福島第一原子力発電所特定原子力施設に係る実施計画の 変更許可申請に係る事前了解願いの変更について

令和8年9月25日

東京電力ホールディングス株式会社

焼却炉前処理設備の設置計画の取り下げ

〔見直し前〕焼却炉前処理設備（鉄筋コンクリート造）

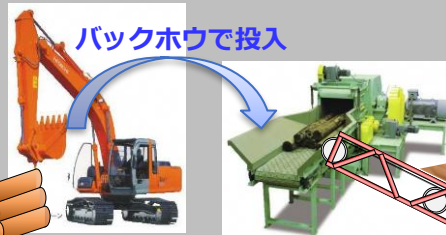
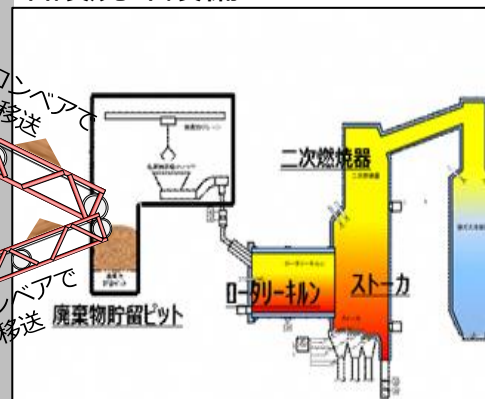
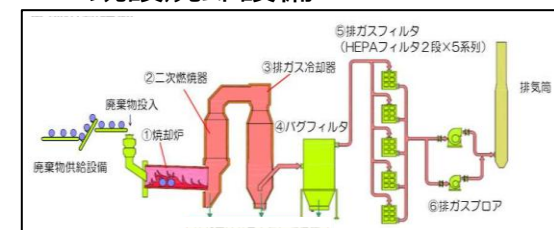
事前了解願い提出当時（平成28年）と比較して、廃炉作業の進捗に伴い知見が蓄積され、雑可燃物の約9割がバックグラウンド相当の線量であり、手作業による分別が可能であることを確認いたしました。また、雑可燃物の前処理は、破碎作業よりも分別作業に時間を要することが判明いたしました。このため、事前了解願い提出当時に計画していた多量の破碎やベルトコンベアの移送を前提とした焼却炉前処理設備については、設置場所を含めて計画を大幅に見直す必要が生じたことから、事前了解を受けた計画のうち、焼却炉前処理設備の設置に係る計画を取り下げいたします。

- また、短期間で線量のある可燃性瓦礫の搬送が必要と考えていたため、
 - ・ 廃棄物は重機でハンドリング（作業員の被ばく線量低減）
 - ・ 破碎後コンベアにて増設焼却設備へ直送（大量処理のため）を計画
- 上記を踏まえ、可燃性瓦礫の破碎は**大規模な焼却炉前処理設備で実施**する計画
- 当該計画を踏まえ、伐採木の幹根、枝葉についても、焼却炉前処理設備を経由して、増設焼却設備へ搬送を計画

3. 可燃性瓦礫類の取り扱い（現在）

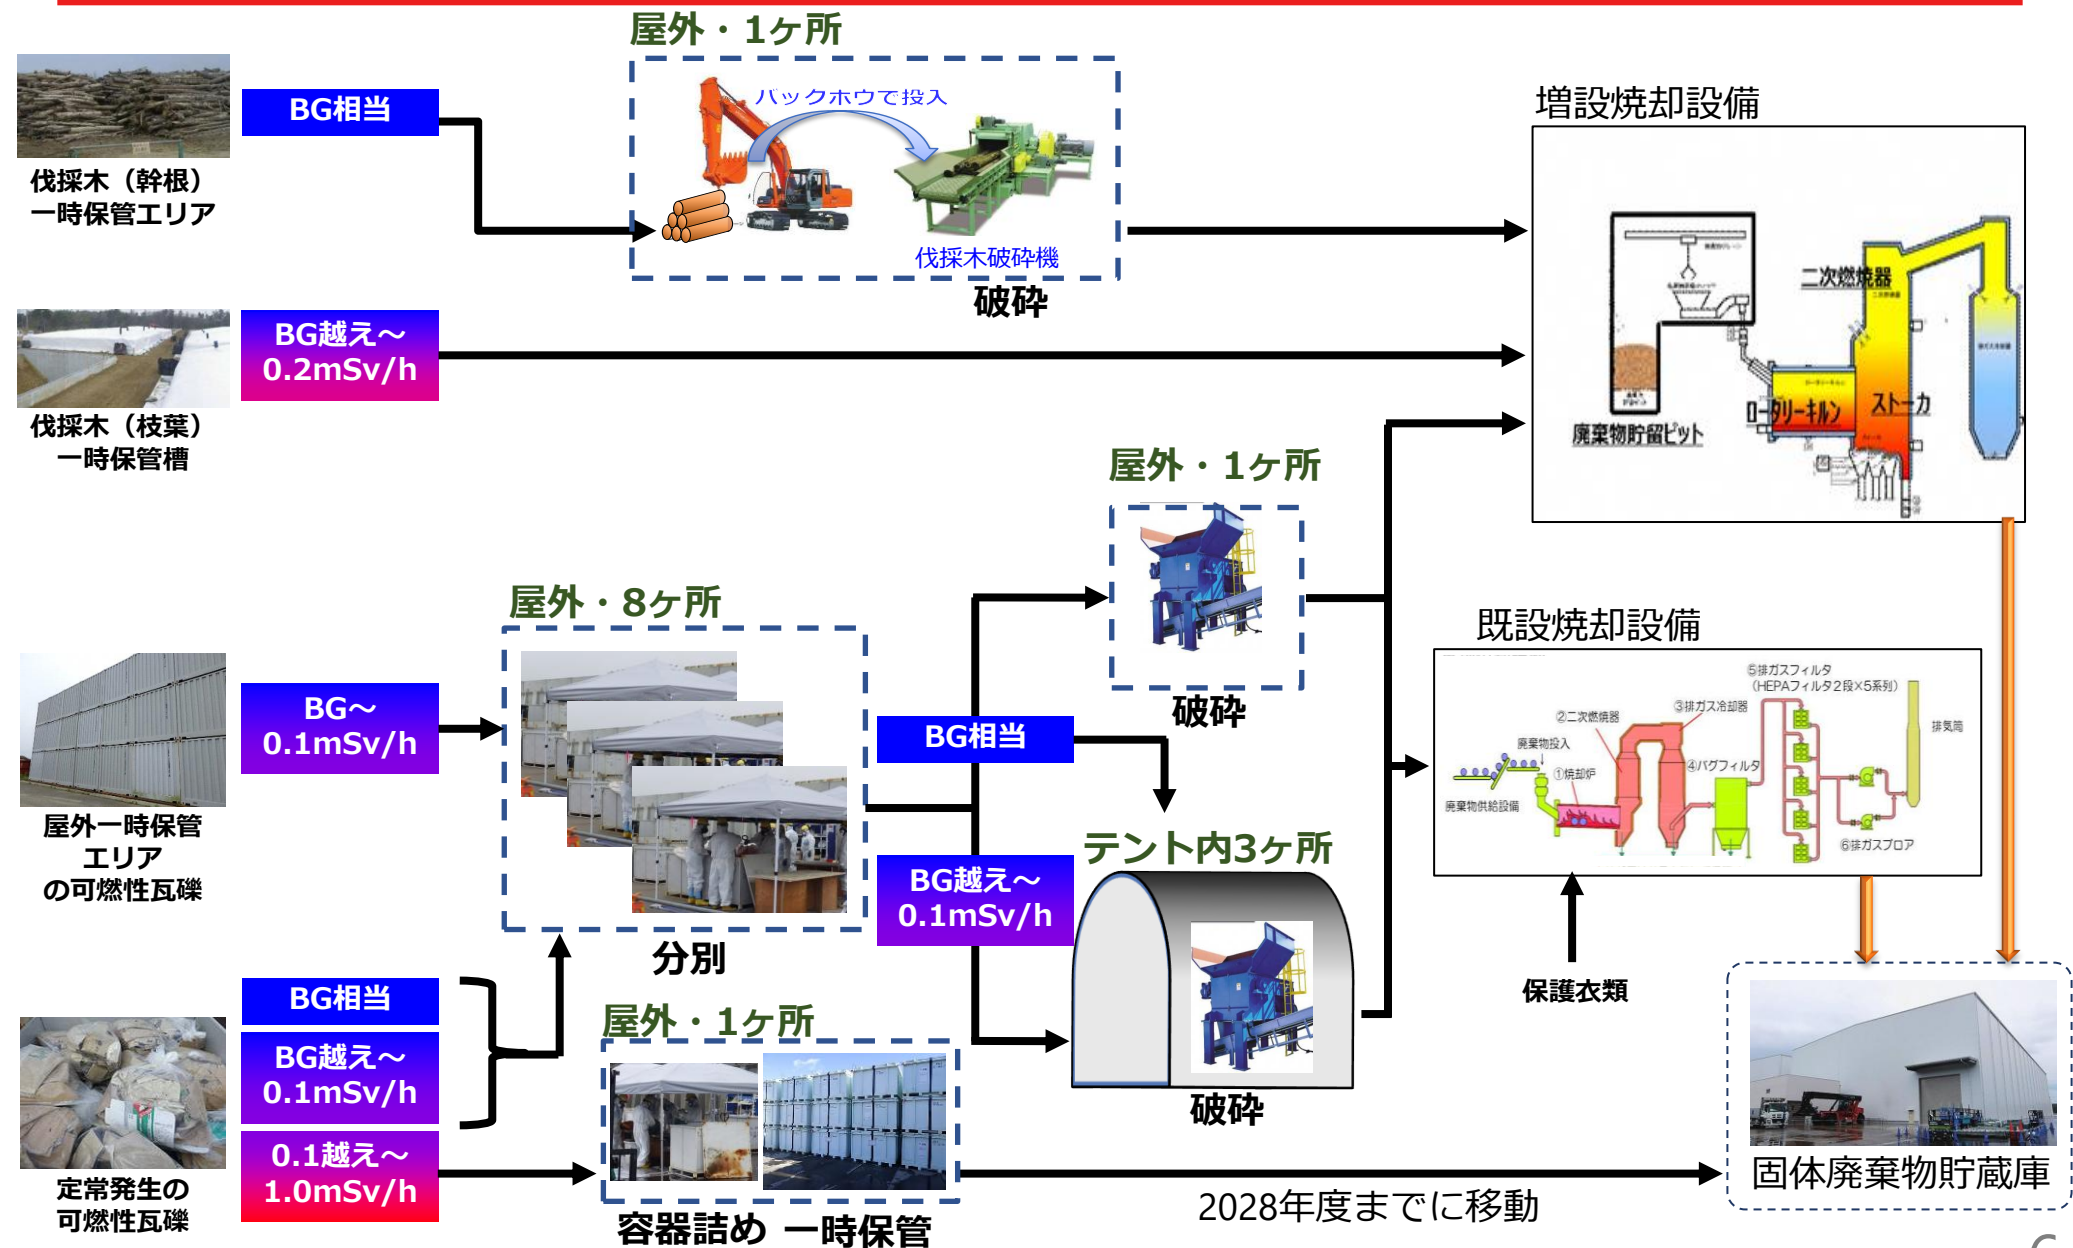
- 2016年から約10年間の発生実績より、可燃性瓦礫の9割が0.005mSv/hを下回るBG相当であることが明確となった
- 可燃性瓦礫の中には、発生時の分別回収が不十分であったため、焼却設備へ影響を与える金属が混入していることも判明
- このため可燃性瓦礫は屋外で分別し、BG相当の可燃性瓦礫は屋外で破砕、BGを超える可燃性瓦礫はテント内で破砕し、焼却設備へトラックで搬送
- なお現在は、BG相当の可燃性瓦礫の必要量が多いため、分別・破砕は、複数箇所（分別：屋外8箇所、破砕：屋外1箇所、テント内3箇所）で適宜、空气中放射性物質濃度を測定しながら実施
- BGを超える可燃性瓦礫の破砕は、屋内で空气中放射性物質濃度を監視しながら実施
- また、当該計画を踏まえ、伐採木の幹根（BG相当）は、屋外で破砕し増設焼却設備へ搬送
伐採木の枝葉は、保管槽から増設焼却設備へ直送することとしている

〔見直し後〕焼却炉前処理設備
(構造は今後検討。S造等を想定)

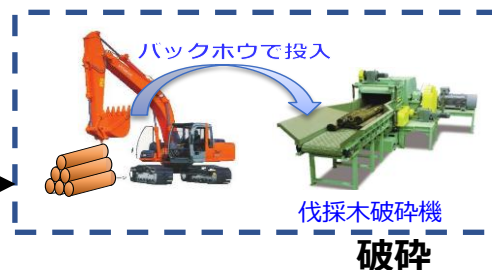
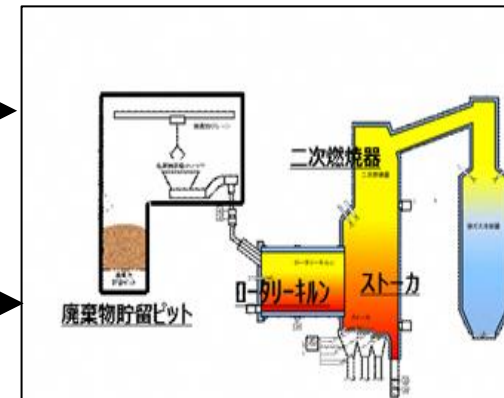
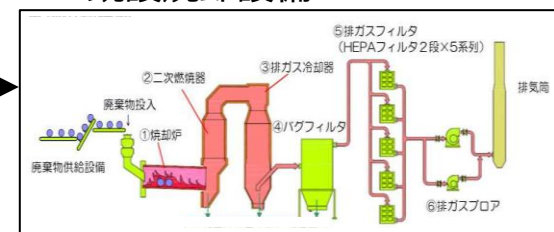
- 現在、屋外での分別・破砕では、降雨時は作業が中断。また、作業環境においても、夏場、冬場とも過酷な状況

⇒BG相当の可燃性瓦礫を1か所集め、分別・破砕を行う

⇒BGを超える可燃性瓦礫は、更に少量となるため、既存の建屋かテント内にて、分別・破砕を行う（今後検討）

⇒作業環境を改善するためにこれを屋内化し、スポットクーラー等で作業環境を改善
